RAPPORTO FINALE DI VERIFICA PROGETTO ESECUTIVO

Rapporto Finale di verifica preventiva della progettazione ai sensi dell'art. 26 del D. Lgs. 50/2016 e s.m.i.: Progetto Esecutivo "PNRR – M6C1 Reti di prossimità, strutture e telemedicina per l'assistenza sanitaria territoriale- CASA DELLA COMUNITÀ TIPO SPOKE DI ISILI (SU)"

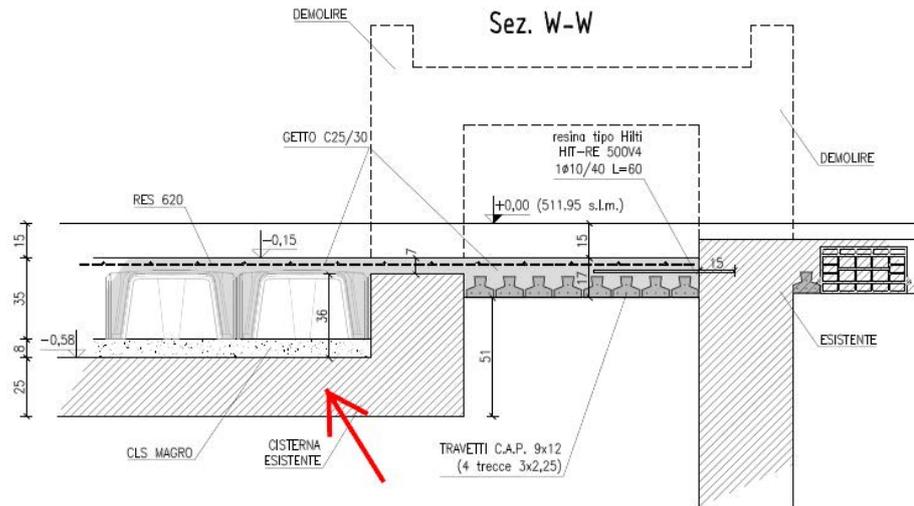
12. Riportare considerazioni in merito ai carichi agenti sulla copertura della cisterna esistente tra stato di fatto e stato di progetto e sulla portanza di tale solaio:

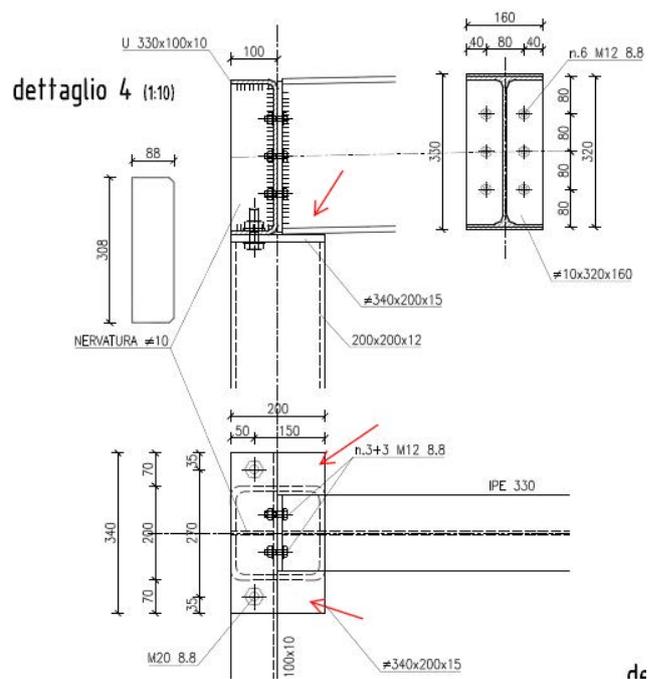
15. Valutare se non sia opportuno prevedere 2 ulteriori bulloni nel dettaglio 4:

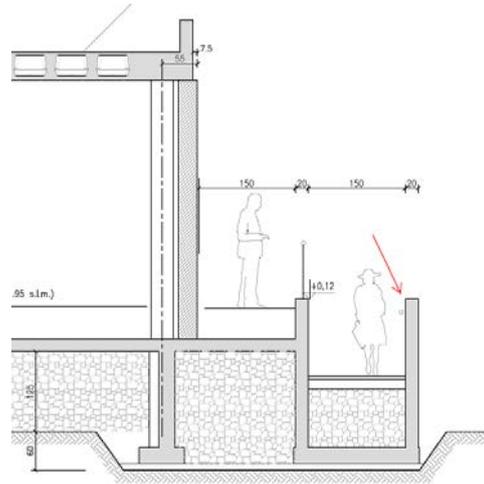
17. Non si riscontrano verifiche strutturali del muro 4 nella zona dove non è collegato al solaio di vespaio:

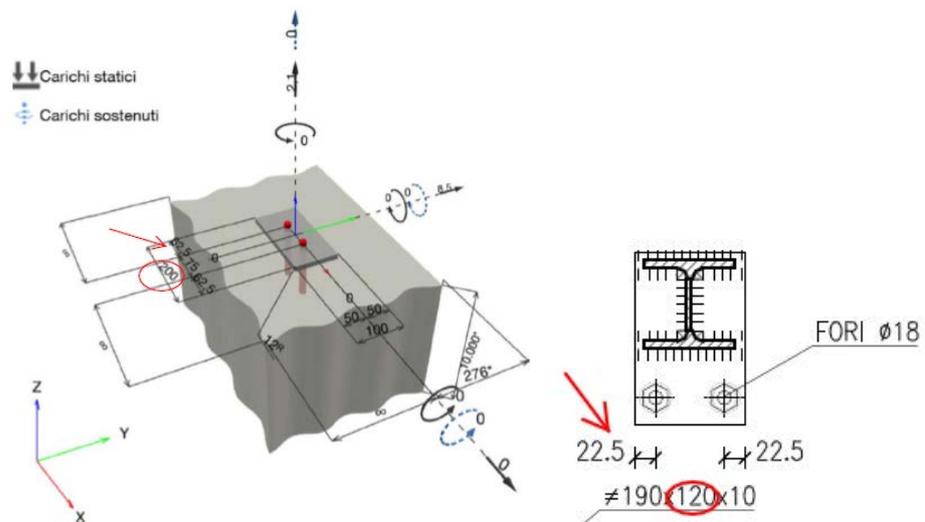
9. Si rileva un refuso in merito alla larghezza della piastra rappresentata a pag.57:

9. Si aggiorna (vedi 10)
 10. Si riscrive il paragrafo 10.2.2 RdC, dettagliando meglio la modellazione strutturale (sdoppiando la trave di colmo, inserendo eccentricità diagonale-nodo di appoggio e considerando solo i diagonali tesi; le verifiche mostrano risultati più favorevoli rispetto agli originali (gli ancoranti raggiungono il 29% di resistenza). Per quanto riguarda l'eccentricità fra diagonale e HEA100 si modifica il dettaglio come richiesto; è appena il caso di far notare che il tiro massimo nei controventi (dimostrato essere appena 250kg) non produrrebbe nessuna "coppia parassita" di rilievo e che la

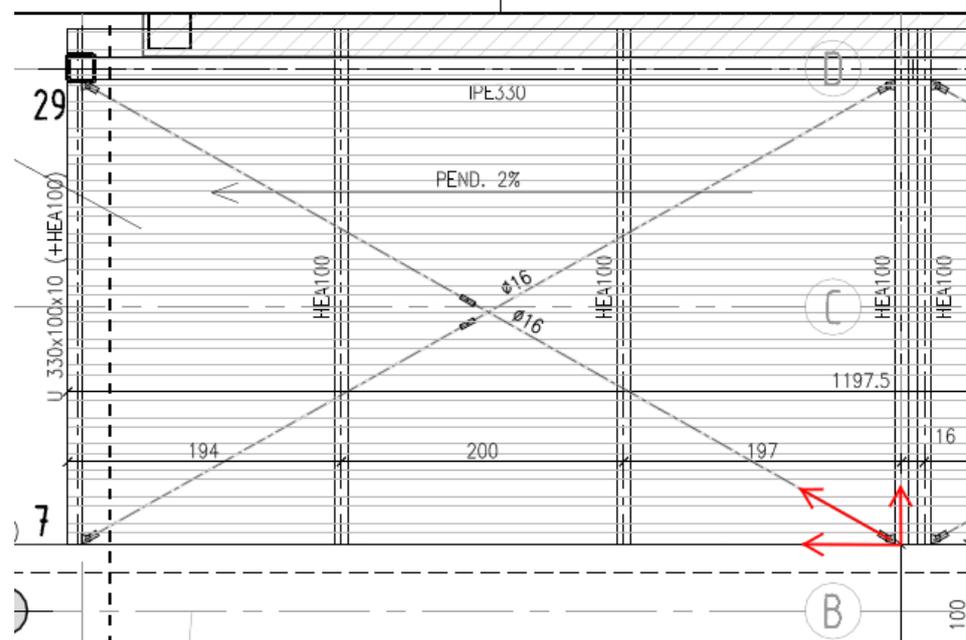
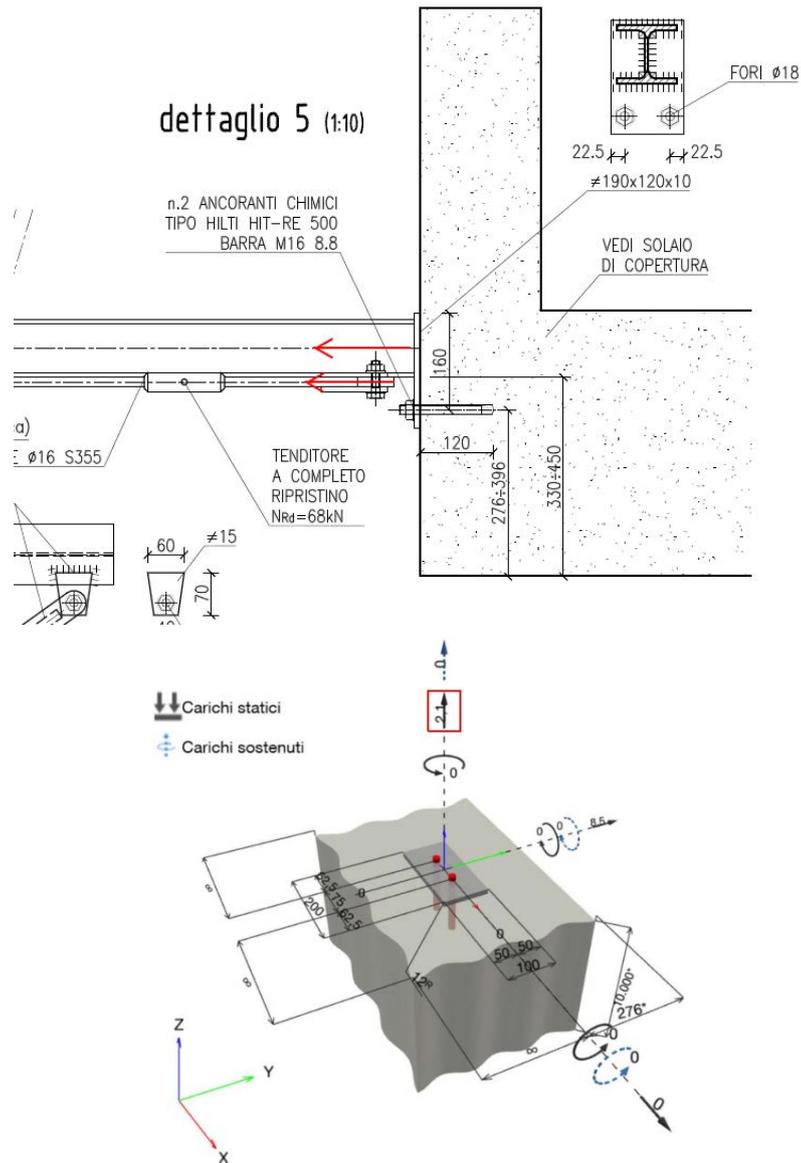
10. Si osserva che sulla giunzione, oltre al tiro sul profilo HEA100, viene trasferito anche il tiro dei controventi:

Si evidenzia che le azioni di tiro risultano eccentriche rispetto ai tasselli mentre nei calcoli è applicata un'azione centrata e che anche a livello statico agirà una coppia parassita dovuta alla deformabilità del profilo ed alla sua eccentricità rispetto al collegamento:
